RESPUESTA A CONSULTAS - EX-2022-54532220- -APN-SG#SOFSE
MONTAJE DE TRANSFORMADOR DE DISTRIBUCIÓN DE RESPALDO EN SUB ESTACIÓN TEMPERLEY
LÍNEA GENERAL ROCA

Con referencia al EX-2022-54532220- -APN-SG#SOFSE – Licitación Privada Nacional para MONTAJE DE TRANSFORMADOR DE DISTRIBUCIÓN DE RESPALDO EN SUB ESTACIÓN TEMPERLEY – LÍNEA GENERAL ROCA. A continuación se da respuesta a las consultas realizadas mediante ME-2022-90223956-APN-GCO#SOFSE

RESPUESTA A CONSULTAS DE “SIEMENS”

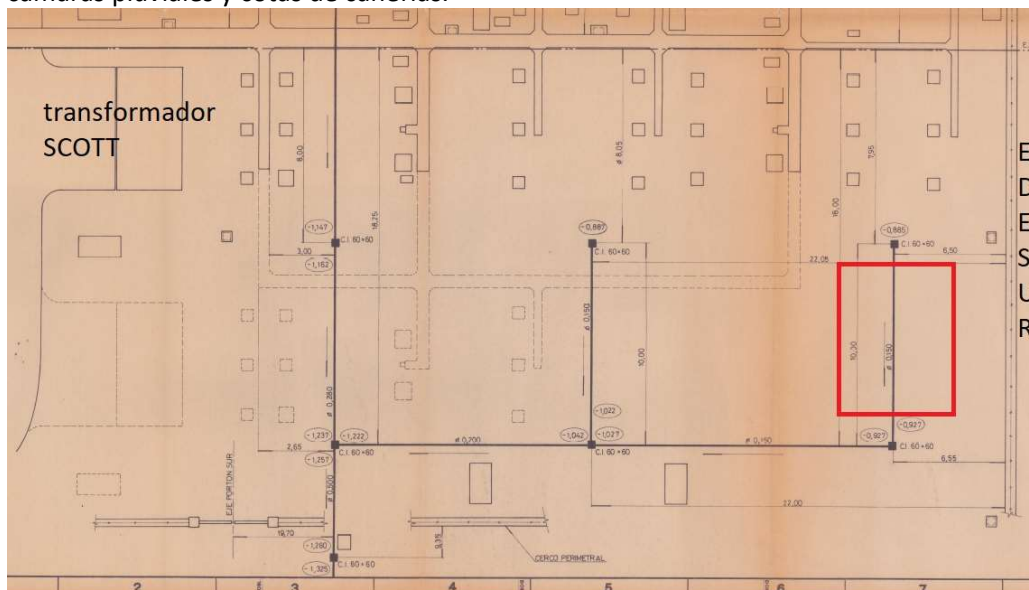
Consulta 1 – Solicitamos tengan a bien enviarnos el siguiente plano de la SETY, para comenzar a identificar posibles interferencias en las zonas de bases y canalizaciones para la instalación del TrD2.

- Plano de Desagües y rejillas pluviales.

La información de este plano, es importante para identificar en la zona de la batea, drenaje de las aguas de lluvia, alguna rejilla quede tapada por la batea y/o interrumpidas las cañerías por las bases de los equipos. Como referencia, la siguiente fotografía.

- SOFSE aceptara proceder con el tapado y cortes antes mencionados.

La imagen de referencia muestra la zona en la se va a desarrollar la obra. El recuadro rojo muestra la zona de instalación del nuevo TRD. También se pueden observar las distancias entre cámaras pluviales y cotas de cañerías.

Si el cálculo de fundaciones determina que se debe intervenir (anular) la cañería entre la cámara 1 y la cámara 2, se aceptará proceder con el tapado de la cámara 1 y cortes en el tramo de cañería afectada. Sin necesidad de reubicar cámaras y cañería, ya que la batea recolectará el agua del área.

Se adjunta a esta circular plano “RO-E-SE-TY-021-002- A2 Batea de Contención de Aceite TRD ” con corrección en la dimensión de la batea de contención de aceite.
